Commission économique pour l'Europe**Comité des transports intérieurs****Forum mondial de l'harmonisation
des Règlements concernant les véhicules****157^e session**

**Accord de 1958 – Examen de projets d'amendements
à des Règlements existants, proposés par le GRSP****Proposition de complément 3 à la série 06 d'amendements
au Règlement n° 16 (ceintures de sécurité)****Communication du Groupe de travail de la sécurité passive***

Figures 1 à 7, n° 2 de la Légende, modifier comme suit:

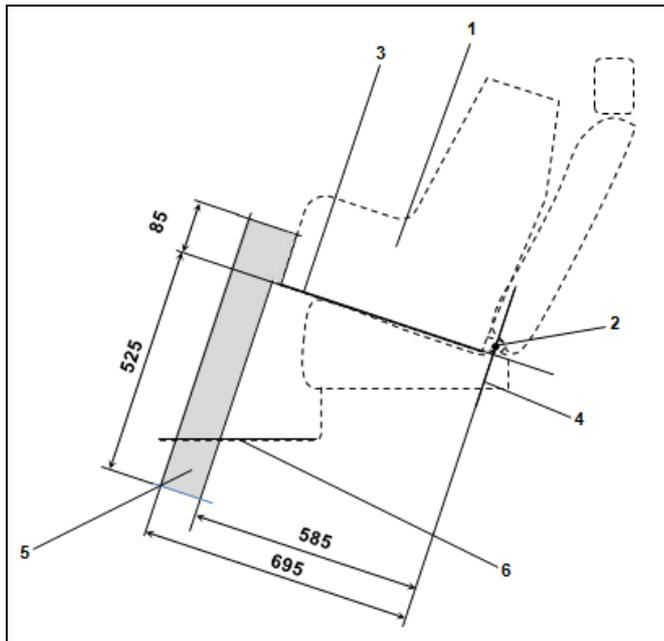
2. La ligne interrompue marque la zone où une béquille ou un élément similaire d'un dispositif de retenue pour enfants spécifique à un véhicule peut faire saillie.

Figure 9

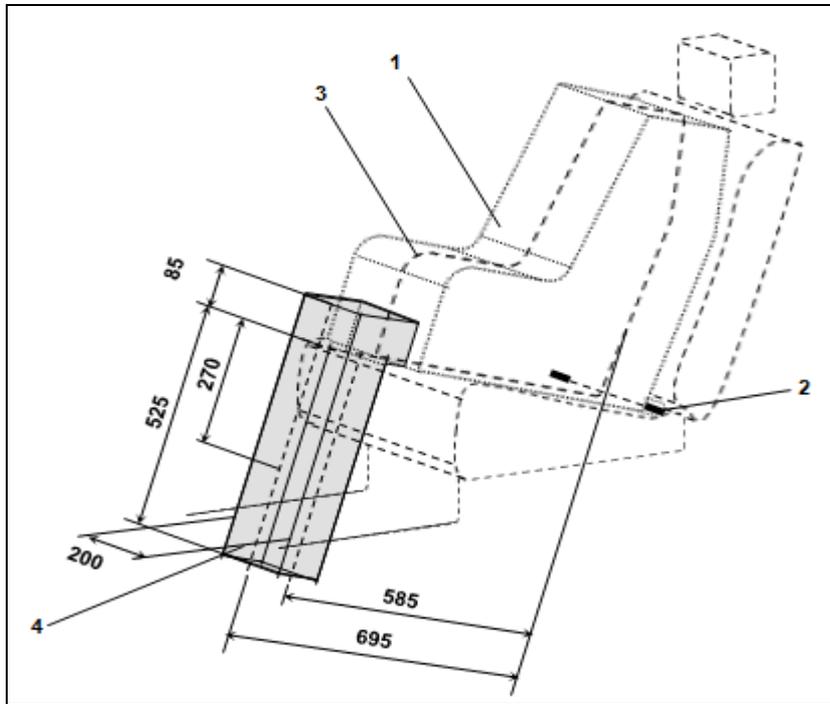
Ajouter les nouvelles figures 8 et 9, comme suit:

Représentation en 3D du volume imparti au socle de la béquille pour l'évaluation de la compatibilité des places assises i-Size avec les béquilles des dispositifs de retenue pour enfants i-Size

Le volume imparti au socle de la béquille a les caractéristiques suivantes (voir aussi les figures 8 et 9 de l'appendice 2 de l'annexe 17 du présent Règlement):

- a) Délimitation latérale:
Par deux plans parallèles au plan longitudinal médian du système d'installation de retenue pour enfants installé dans la position donnée et distants de lui de 100 mm; et

- b) Délimitation vers l'avant:
Par un plan perpendiculaire au plan de la surface inférieure du gabarit et perpendiculaire au plan longitudinal médian du gabarit, et situé à 695 mm du plan qui passe par les axes des ancrages inférieurs ISOFIX et qui est perpendiculaire à la surface inférieure du gabarit; et

- c) Délimitation vers l'arrière:
 - i) Au-dessus du niveau de la surface inférieure du gabarit par la surface antérieure du gabarit; et
 - ii) Au-dessous du niveau de la surface inférieure du gabarit par un plan perpendiculaire au plan longitudinal médian du gabarit, et situé à 585 mm du plan qui passe par les axes des ancrages inférieurs ISOFIX et qui est perpendiculaire à la surface inférieure du gabarit; et

- d) Délimitation vers le haut:
 - i) Au-dessus du niveau de la surface inférieure du gabarit par un plan qui est parallèle à la surface inférieure du gabarit et situé à 85 mm au-dessus de cette surface; et

- ii) Au-dessous du niveau de la surface inférieure du gabarit par la surface supérieure du plancher du véhicule (y compris les garnitures intérieures, tapis, couches de mousse, etc.).
